RESOLUCIÓN No.

POR MEDIO DE LA CUAL SE OTORGA UN PERMISO DE VERTIMIENTOS Y SE ADOPTAN OTRAS DETERMINACIONES

LA DIRECTORA DE LA REGIONAL VALLES DE SAN NICOLÁS DE LA CORPORACIÓN AUTÓNOMA REGIONAL DE LAS CUENCAS DE LOS RÍOS NEGRO Y NARE, CORNARE.

3. Que técnicos de CORNARE, proceden a verificar lo allegado, generándose el informe técnico **IT-02089-2025 del 03 de abril de 2025**, en el cual se observa y concluye lo siguiente:

ZANJA DE INFILTRACION STARD 1 ÁREA VIVIENDA PRINCIPAL:

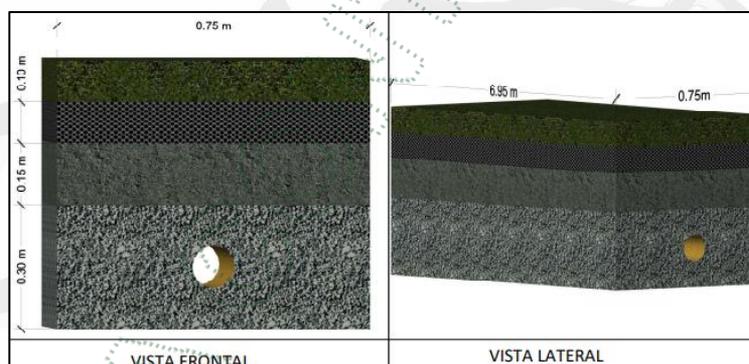
De acuerdo al documento denominado “Finca Las acacias – Prueba de infiltración” la tasa de infiltración básica fue de 2,2 min/cm, (velocidad de infiltración 272,7 mm/h) teniendo un tipo de suelo Franco – Arenoso, con porosidad del terreno alta. A partir de este se calcula el área superficial requerida, siendo de 5,21 m², con una zanja de 0,75 m de ancho y un largo de 6,95 m. A continuación, se presenta el campo de infiltración entregado por el usuario.

ZANJA DE INFILTRACION STARD 2 ÁREA BODEGA:

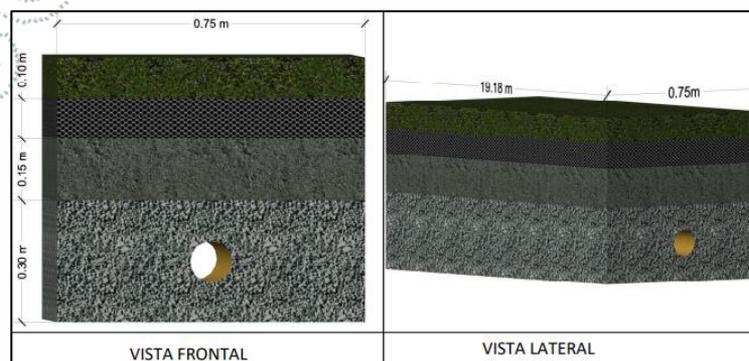
De acuerdo al documento denominado “Finca Las acacias – Prueba de infiltración” la tasa de infiltración básica fue de 1,7 min/cm, (velocidad de infiltración 352,9 mm/h) teniendo un tipo de suelo Franco, con porosidad del terreno rápida. A partir de este se calcula el área superficial requerida, siendo de 14,38 m², con una zanja de 0,75 m de ancho y un largo de 19,18 m. A continuación, se presenta el campo de infiltración entregado por el usuario.

Figura 2. STARD 2 y STARnD

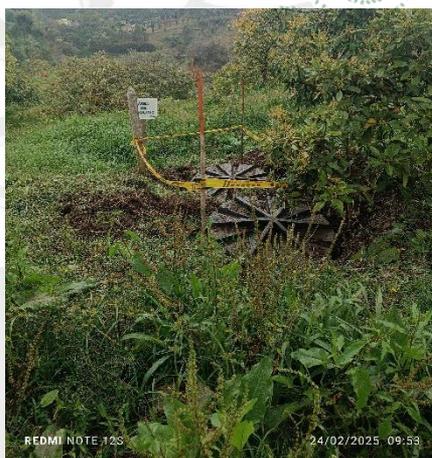
Se identificó el lugar en el que se pretende adecuar el STARD 1, STARD 2 y el STARnD. Actualmente los sistemas instalados deben ser condicionados a los presentados a la Corporación una vez sean acogidos.
